监理工程师通知单

工程名称: 安丘市 80MW 光伏扶贫电站项目

编号: AQ-GF-ZH-006

事由: 关于柘山 11 区预埋件浇筑质量事宜

图三:

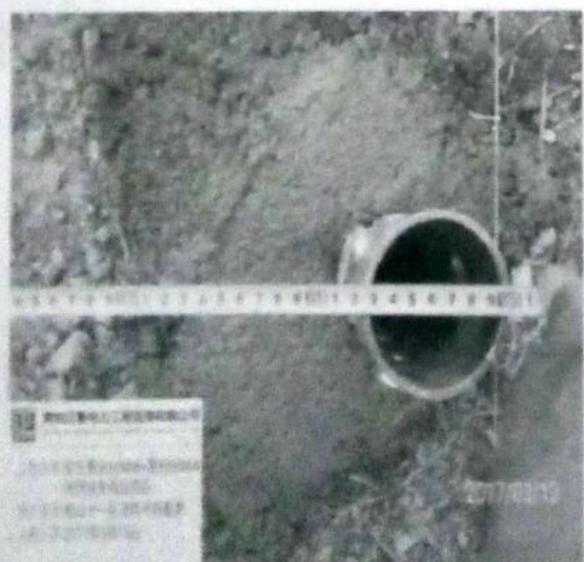
- 1、浇筑后的预埋件部分存在不垂直现象(有倾斜现象);
- 2、桩距超出误差范围;
- 3、浇筑后感观差(混凝土抹面不饱满、未抹平);
- 4、施工现场达不到文明施工要求。

现要求施工单位暂停施工,立即整改、回复,待复验合格后再进行其他区域浇筑!
